# RENESAS TECHNICAL UPDATE

製品分類	MPU&MCU	発行番号	TN-SH7-A540A/J	Rev.	第1版
題名	SH7615/SH7616 SCIF 使用時の使用上の注意について		情報分類	技術情報	
適用製品	HD6417615 HD6417616	対象ロット等  全ロット	関連資料	SH7615 ハードウェアマニュアル (ADJ-602-209 第1版) SH7616 ハードウェアマニュアル (ADJ-602-264 第1版)

図1. SCIF初期化フローチャート

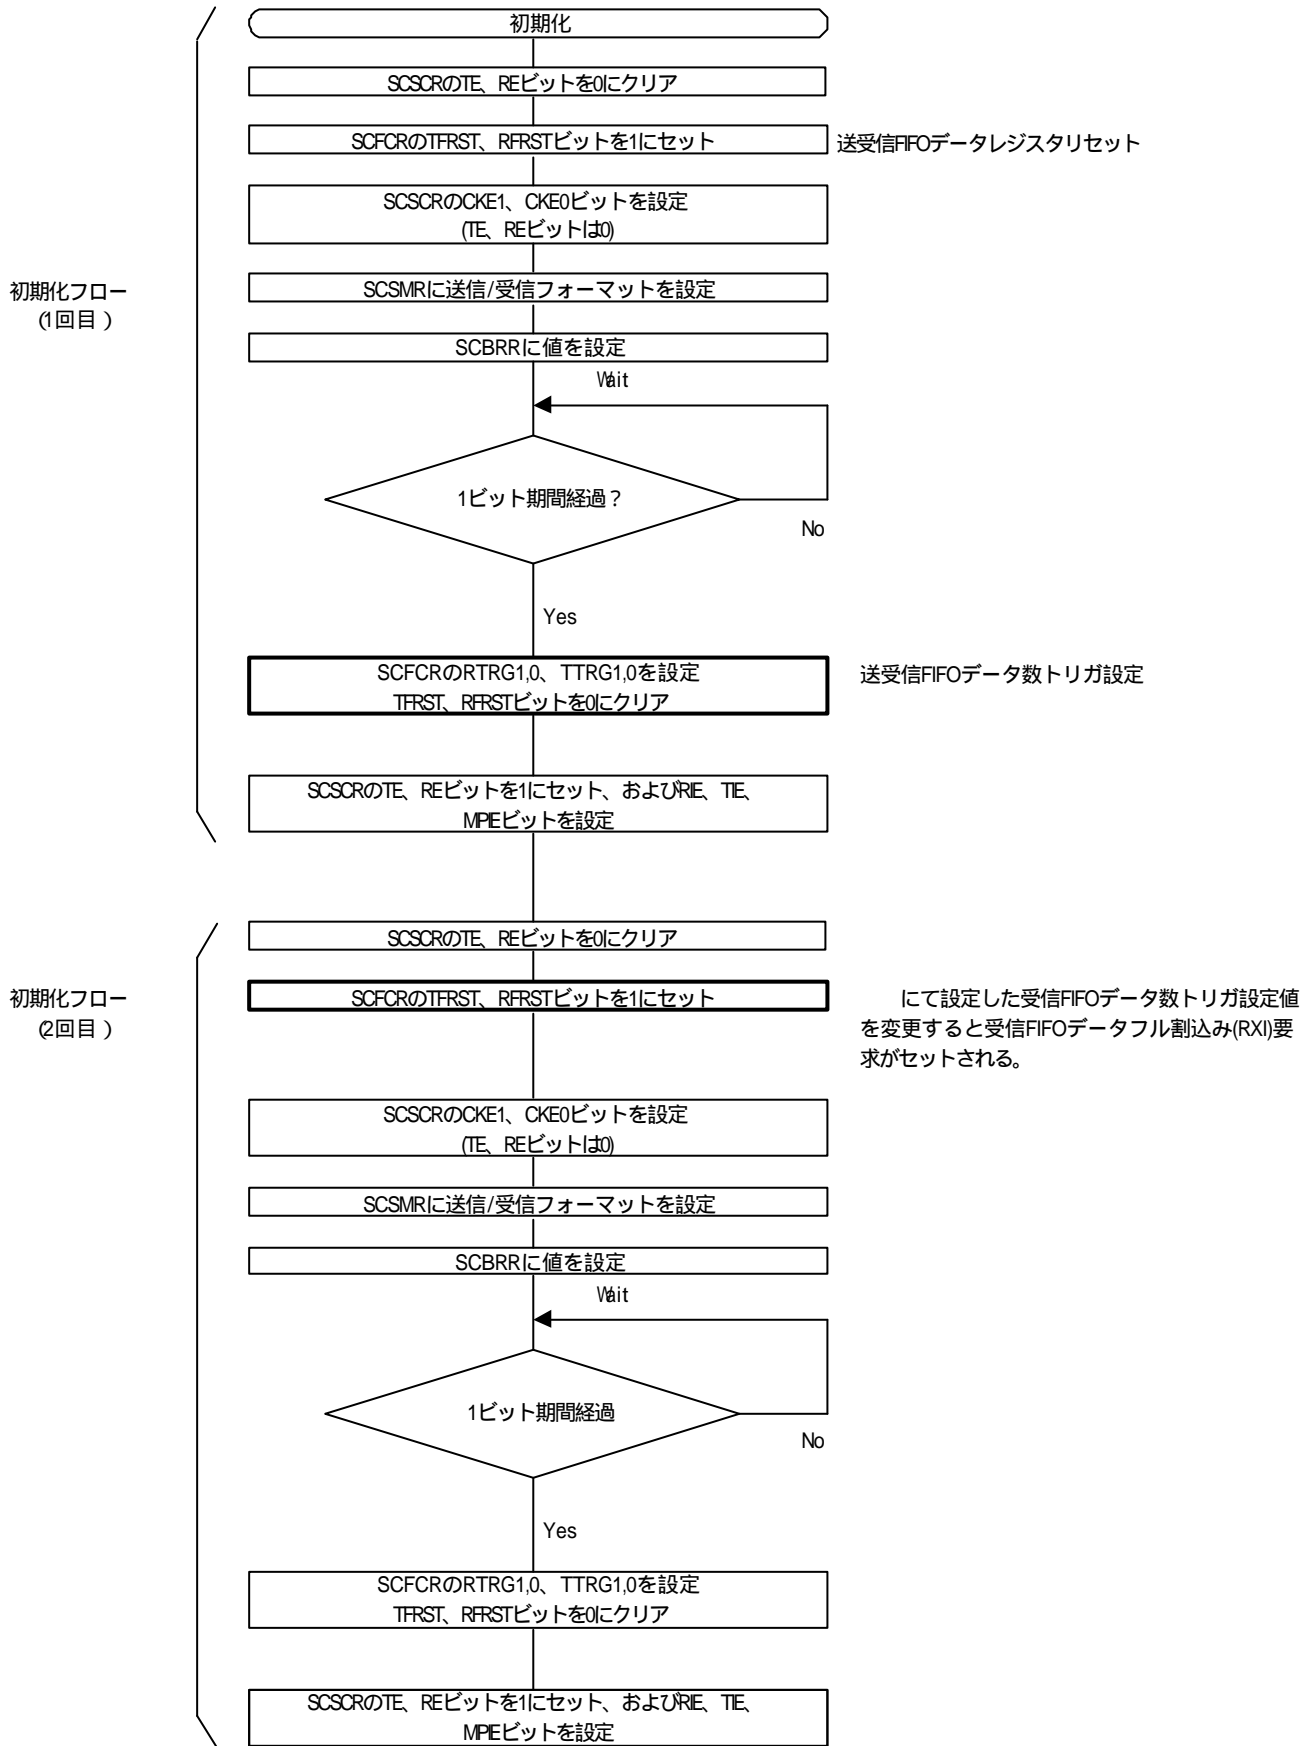
SH7615/SH7616 の SCIF 機能を使用時、ハードウェアマニュアル図 14.4 に示す「SCIF の初期化フローチャートの例」を続けて 2 回以上実行すると、受信データが無い状態にも関わらず、2 回目以降の初期化フローで SCIF 受信 FIFO データフル割込み (RXI) 要求がセットされる場合があります。

図 1 に、SCIF 初期化フローを 2 回実施した場合のフローチャート例を示します。  
1 回目の初期化フローにおいて、FIFO コントロールレジスタ (SCFCR) の受信 FIFO データ数トリガ (RTRG1、RTRG0) を設定し、  
2 回目の初期化フローにおいて、再度受信 FIFO データ数トリガ (RTRG1、RTRG0) 設定値の変更を行うと、SCIF 受信 FIFO データフル割込み (RXI) 要求がセットされる場合があります。

2 回目の初期化フローにおいて、FIFO コントロールレジスタ (SCFCR) にライトアクセスする場合は、以下の (1)、(2) のいずれかを採用して使用して下さい。

- (1) FIFO コントロールレジスタ (SCFCR) を一度読み出し、読み出した受信 FIFO データ数トリガ (RTRG1、RTRG0) 設定値と同じ値を書き込むようにして下さい。
- (2) FIFO コントロールレジスタ (SCFCR) の受信 FIFO データ数トリガ (RTRG1、RTRG0) 設定値を変更する場合は、受信 FIFO データ数トリガ (RTRG1、RTRG0) 設定値変更前にシリアルコントロールレジスタ (SCSCR) のレシーブインタラプトイネーブル (RIE) ビットを "0" にセットして、受信 FIFO データフル割込み (RXI) 要求をマスクして下さい。  
又、FIFO コントロールレジスタ (SCFCR) 書き込み変更後は、シリアルステータス 1 レジスタ (SC1SSR) のレシーブデータレジスタフル割込み (RDF) 要求をクリアし、シリアルコントロールレジスタ (SCSCR) のレシーブインタラプトイネーブル (RIE) ビットを "1" にセットして、マスク解除として下さい。
